Projet de réaménagement de la rivière Lorette  
– secteur du boulevard Wilfrid-Hamel, à Québec  
et L’Ancienne-Lorette

ADDENDA AU RAPPORT D’ÉTUDE D’IMPACT SUR  
L’ENVIRONNEMENT DATÉ DE JUIN 2013

Réponses à la quatrième série de  
questions et commentaires du MDDELCC

Projet WSP n° : 121-12904-00  
Projet Ville de Québec n° : PPD2010153

**CARTES DU MILIEU RÉCEPTEUR EN AVAL DE L'AUTOROUTE  
(CARTES CITÉES À QC-135)**

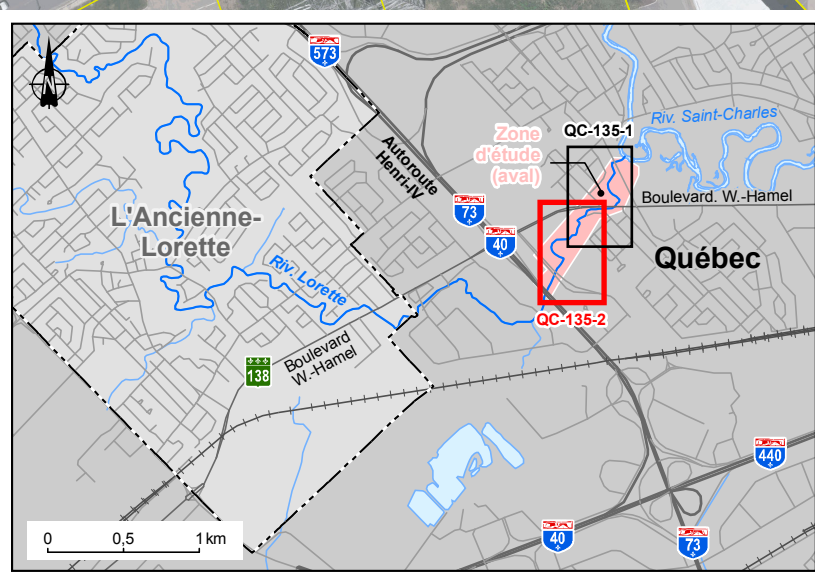
L'initiateur doit s'engager à prolonger la zone d'étude locale vers l'aval jusqu'à la confluence avec la rivière Saint-Charles et à inclure les travaux de construction des murs anti-crues pour ce tronçon, ainsi que la reconstruction du pont de L'Accueil au projet actuel. De plus, l'initiateur doit s'engager à appliquer l'ensemble des mesures

Les cartes de l'annexe 3 donnent un aperçu du milieu récepteur en aval de l'autoroute. Ces renseignements supplémentaires sur la portion aval de la zone d'étude permettent de dresser un portrait adéquat du milieu récepteur en vue d'évaluer les impacts du projet dans ce secteur.

**ANALYSE MULTIDATE DU TRONÇON AVAL DE LA RIVIÈRE LORETTE  
ENTRE L'AUTOROUTE HENRI-IV ET LE BOULEVARD MASSON  
(CARTE CITÉE À QC-140)**

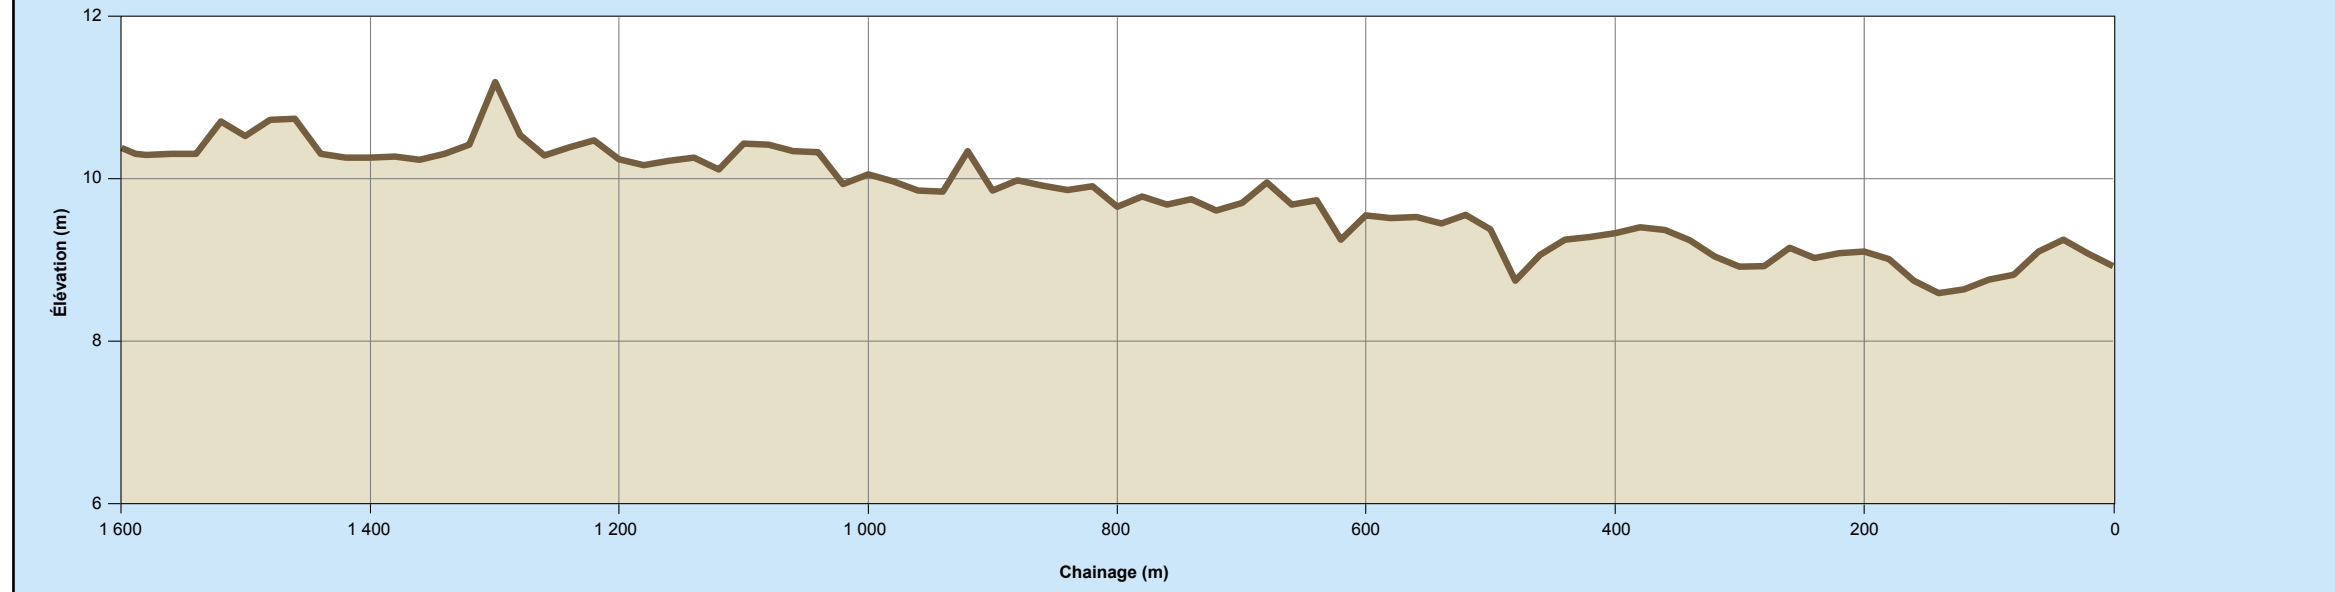
Considérant les travaux nécessaires dans le secteur entre l'autoroute Henri IV et le boulevard Masson, l'initiateur doit produire une actualisation des zones à risque d'érosion pour ce secteur.

Les zones à risque d'érosion pour le secteur entre le boulevard Masson et l'autoroute Henri-IV sont actualisées selon la même méthode utilisée de l'étude hydrogéomorphologique produite en juillet 2016 (WSP, 2016b) pour le tronçon localisé entre l'autoroute Henri-IV et la rue Saint-Paul. Cette méthode consiste à réaliser une photo-interprétation multidate de la rivière afin d'évaluer son évolution spatio-temporelle. Une visite de terrain a également été effectuée le 27 avril 2017 pour valider l'évolution de la rivière de même que les zones d'érosion active.

La carte QC-140-1 (annexe 5) présente l'évolution spatio-temporelle du tronçon à l'étude où six segments se différencient selon la morphologie du lit mineur de la rivière. Les segments 1, 3, 4 et 6 sont les plus sinueux et les segments 2 et 5 sont rectilignes.
